Acuerdo 1811 Por el cual se aprueba la incorporación del cambio en los límites de generación y absorción de potencia reactiva de la unidad Termocandelaria CC 3

1811

7 Marzo, 2024

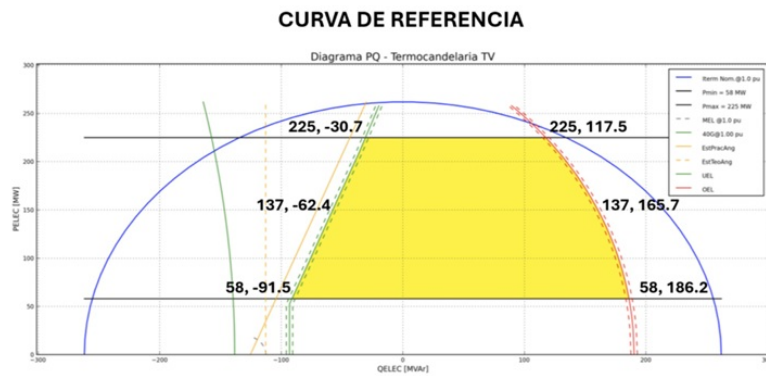
Aprobar la declaración de una nueva curva operativa de carga de la unidad TERMOCANDELARIA CC 3, en la que se define la capacidad para entrega y absorción de potencia reactiva de la planta en función de la potencia activa generada, como se presenta a continuación:

Unidad	Parámetro para modificar	P [MW]	Q [MVar] Valor Anterior	Q [MVar] Valor Nuevo
TERMOCANDELARIA CC 3	Capacidad de Absorción de Reactivos	58	-91.2	-91.5
	Capacidad de Generación de Reactivos	58	186.1	186.2
